Министерство путей сообщения СССР  
ГИПРОТРАНССИГНАЛСВЯЗЬ  
Январь 1988 г. Шифр ЭЦМ48; ЭЦБ66; дц № 1247/128 Составил: А.З.Крупинский  
**УКАЗАНИЯ**  
по проектированию устройств автоматики, телемеханики и связи  
на железнодорожном транспорте

Изменение схемы включения  
реле НСНП. Альбомы МРЦ-13  
ЭЦ-12, ЭЦ-12-83.

Изменение схемы реле НСНП

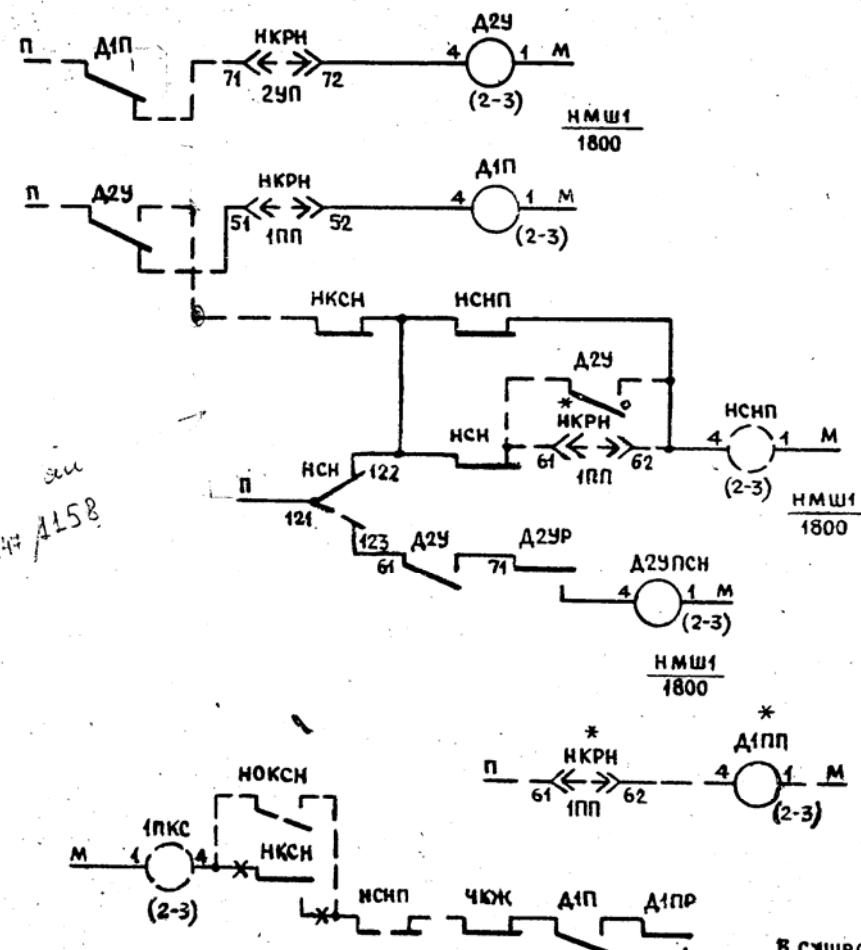
Введение фронтового контакта реле Д2У исключает нахождение под током реле НСНП после отказа от двустороннего движения по пути 2У, а взаимное исключение реле ДН и Д2У устраниет возможность переключения схемы смены направления на другой путь до возвращения в исходное положение реле переключения, относящихся к прежнему пути.

Введение дужки I ПП 61-62 выполнено для исключения возбуждения реле НСНП до окончания момента регулировки схемы смены направления при подготовке к организации двустороннего движения по пути II.

При организации двустороннего движения по пути 2У реле НСНП возбуждается до момента окончания регулировки схемы смены направления через контакты Д2У и НСН, которое не контролирует в этот момент свободность перегона. Если же осуществлять возбуждение реле НСНП после окончания регулировки схемы смены направления, то возбуждение реле НСН и НСНП осуществлялось бы с контролем свободности перегона /контакты реле И введены в цепь реле НСН/, что исключало бы возможность установки маршрута отправления, если на перегоне уже есть поезд.

Реле НОСН, установка которого в соответствии с альбомами предусматривается при наличии стационарного переезда, находящегося от входного светофора на расстоянии менее требуемого при трогании с места, в соответствии с данным указанием должно устанавливаться всегда.

Так как соединение I ПП 6I-62 требуется также и для схемы извещения на переезд /МРЦ-13, т.2 стр.57, 6I/, то на соединение I-ПП 6I-62 в этом случае должно устанавливаться реле ДШ, а контакты этого реле включаться в схему реле НОСН и схему извещения на переезд.

Для исключения такого явления необходимо внести изменения в соответствии с *Приложением*

Пунктиром показан новый монтаж, закрещенным показан снимаемый монтаж.
